（仮称）新小倉発電所 6 号機
建設計画に係る
環境影響評価方法書
補足説明資料

令和 6 年 7 月

九州電力株式会社

火力部会 補足説明資料 目次

◆主要な眺望点からの発電所煙突の見えの大きさ(垂直視角が最も大きい地点及び最も小さい地点)

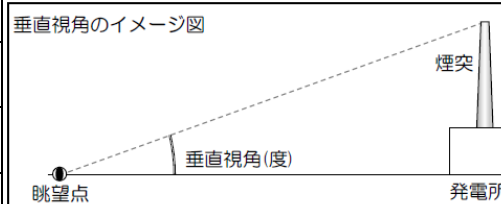
現状の3号機の煙突は集合煙突で200mの高さになっているのに対して、6号機は各軸の煙突で高さも80mとなっている。現状より煙突を低くできる理由をお伺いしたい。

また、景観は、B案（100m）の方がA案（80m）より眺望点からの発電所煙突の垂直視角はやや大きくなりましたが、いずれの案においても、既に存在する工業地帯の建物群の一部として視認されるものであり、景観への影響は少ないことから、重大な影響は生じないものと評価しました。

以上の評価結果を踏まえ、眺望景観への影響が少ない煙突高さ80mを採用することとしました。

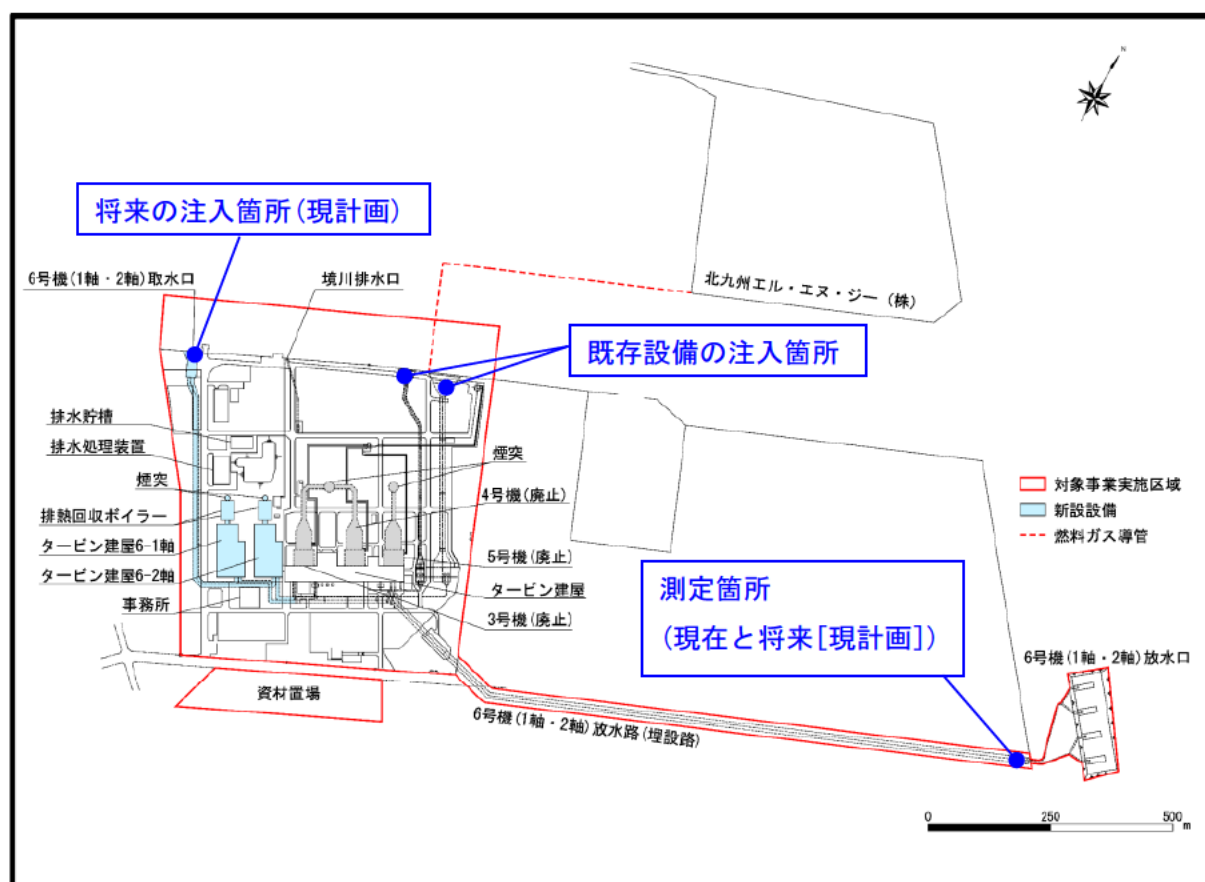
計画段階配慮書において、A案(80m)とB案(100m)の複数案を検討して、A案が環境影響は少ないと結論づけておりますが、A案とB案は煙突高さが低いので、周辺建屋が予測濃度に影響を与える可能性があります。年間平均値予測に周辺影響を考慮されておりますのでしょうか？もし、考慮されていない場合、その理由をお伺いしたい。

新たに設置する発電設備の煙突周辺の主な建物の配置状況は、方法書 P11 に示すとおりであり、煙突周辺の主な建物の一部が、「発電所に係る環境影響評価の手引」（P279）の建物ダウンウォッシュの発生条件に該当することが想定されますので、準備書段階における予測評価では、煙突高さが現状の 200m から将来 80m とする計画であること、建物ダウンウォッシュが発生する既設ボイラー等の周辺建屋と住居等の保全対象が存在する地域との位置関係を踏まえ、具体的な発電所設備諸元及び現地の気象観測結果を基に、「発電所に係る環境影響評価の手引（P273～283 ※窒素酸化物は P289）」に示された以下の手法により予測評価を行ってまいります。

- ・ 年平均値の予測手法
- ・ 日平均値の予測手法
- ・ 特殊気象条件下（以下 a ～ d）の予測手法
 - a 逆転層形成時
 - b 煙突ダウンウォッシュ発生時
 - c 建物ダウンウォッシュ発生時
 - d 内部境界層発達によるフュミゲーション発生時
- ・ 地形影響の予測手法

現状の3、5号の取水口及び放水口の形状は以下のとおりです。

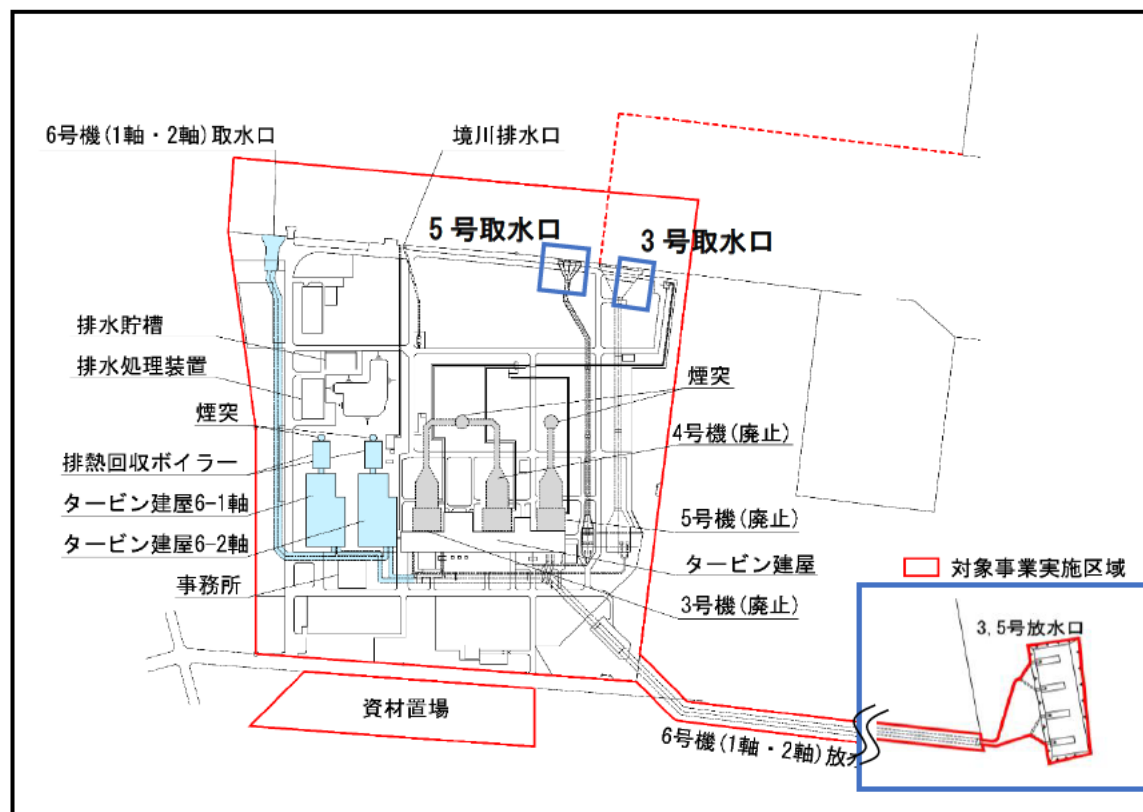
取水口および放水口の諸元（形状、寸法、放水流速等）を、現状と将来、それぞれについて説明してください。

現在検討中の取水口及び放水口の諸元は以下のとおりです。検討結果は準備書でお示いたします。

現状		将来
		3号	5号	6号機(1軸・2軸)
取水口	呑口寸法	7m×3.5m×4門	同左	同左
	呑口標高	DL-2.5m～ DL-6.0m	同左	同左
	流速	0.3m/s	同左	同左
放水口	温排水流量	58m³/s		25m³/s
	口径	3.7m		2.8m
	放水中央水深	DL-7.5m		同左
	流速	2m/s		同左

現状の放水設備概略図

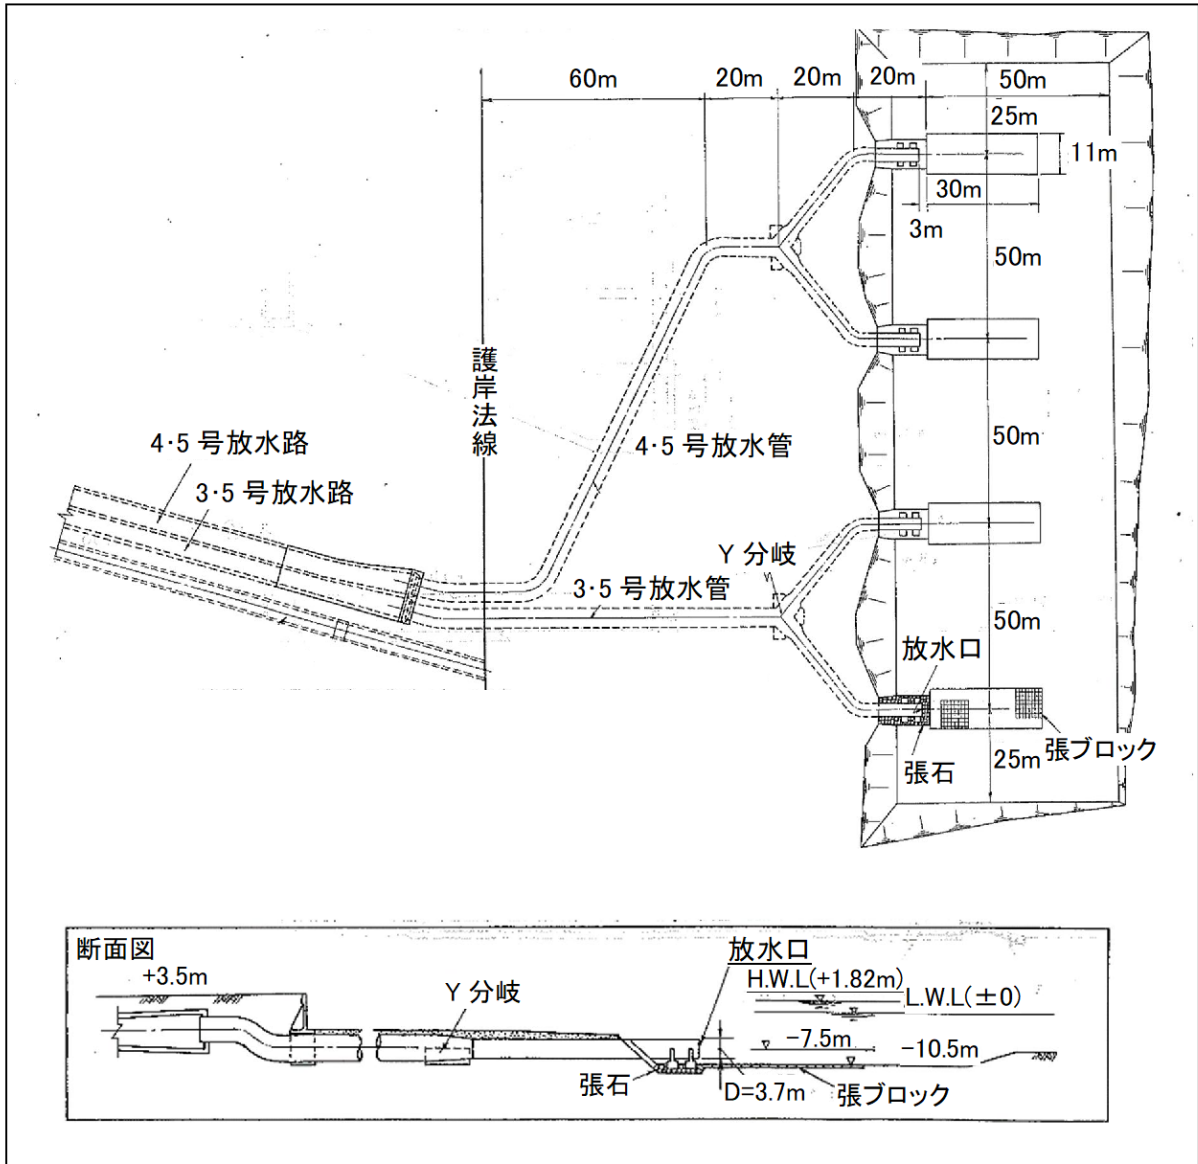
ご回答いただいた放水口諸元から流量と口径・放水流速との整合を確認することができませんでした。現状、将来とも図に示された4つの水中放水管(?)をすべて使用されるのでしょうか?以上、ご確認いただければと思います。

また、水中放水恒の出口付近での横断面形状などの図があれば示してください。

放水管は2系統であり、更に放水口先端は2条に分かれております。

現状、1系統の流量は(3号: 30 m³/s+5号: 14 m³/s) 44 m³/s となり、もう1系統は、4号廃止(2022年3月)のため5号 14 m³/s の流量となります。それぞれの放水流速は、2m/s と 0.7m/s と異なりますが、代表値として 2m/s とお示ししました。

将来は、放水口先端2条の片側に栓(蓋)をして1条にすると共に、放水流速が 2m/s となるようにノズルを設置する計画です。

図1 小倉局の風向風速計の設置状況

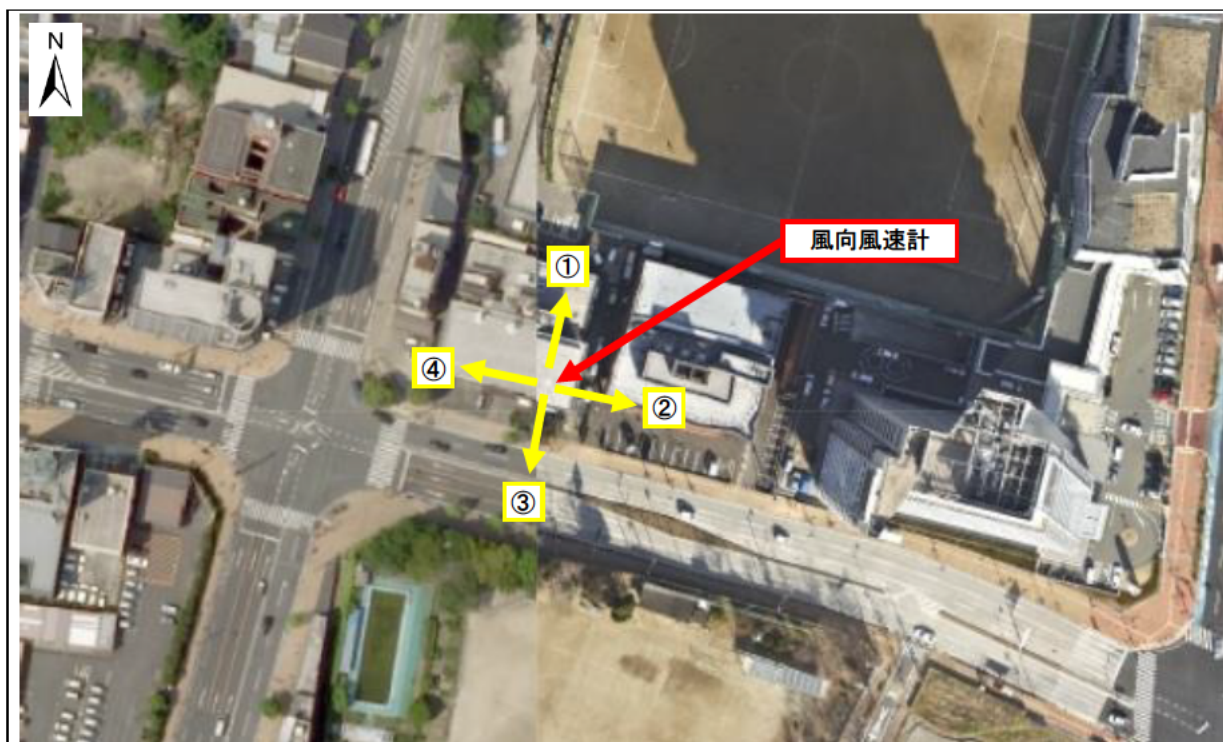
P24の風配図をみると、八幡、小倉、下関の風向出現特性が大きく異なっており、関門海峡周辺の狭い地形と北九州市南部の山地による地形影響があるものと考えられます。小倉局のデータは配慮書段階の大気質予測に使われていますが、小倉局の風向・風速計の設置状況を写真で説明してください。周辺の建物や樹木の影響の有無を知りたいと思います。

小倉局は3階建屋の屋上に設置されており、風向風速計の地上高さは15mです。

設置状況及び周囲の状況は、図1～2のとおりであり、風向風速計から東側60mに14階建てビル、西側65mに14階建てビルが位置し、南北方向には影響のある建物や樹木はありません。

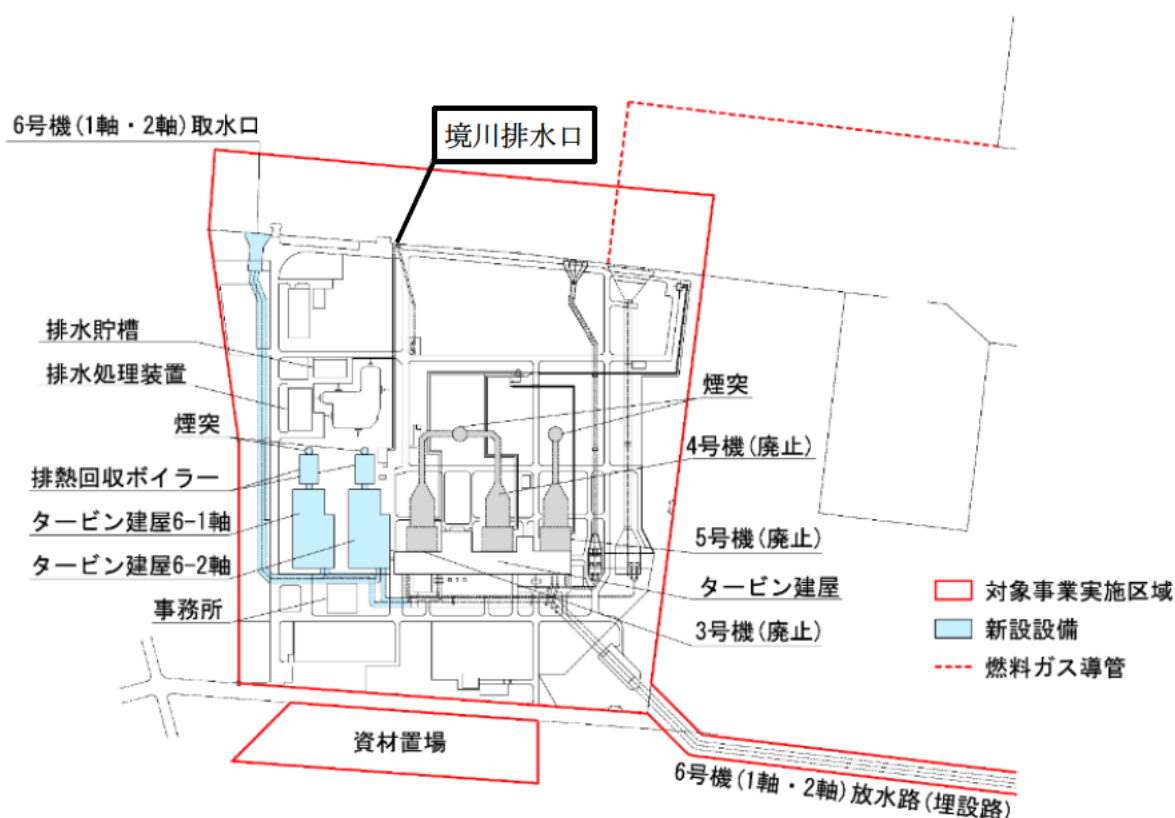
海域工事に伴う水の濁りの拡散範囲について、数理モデル等による予測・評価をされるのか確認したい。

海域工事には濁りが発生する浚渫工事がありますが、浚渫範囲は取水設備工事及び発電所荷揚岸壁工事の前面海域のごく一部かつ必要最小限とし、汚濁拡散防止対策も講じることから、濁りの影響は少ないことが想定されます。予測の基本的な手法として、過去に実績のある汚濁拡散防止対策等を行った事例など、類似事例等を参考に水の濁りに係る海域への影響の程度について定性的に予測することを考えています。

なお、参考として、工事箇所の堺川泊地を対象に、簡易な数理モデルを作成して、数値シミュレーションにより水の濁りの拡散状況を確認し、その結果を準備書時の補足説明資料としてお示しいたします。
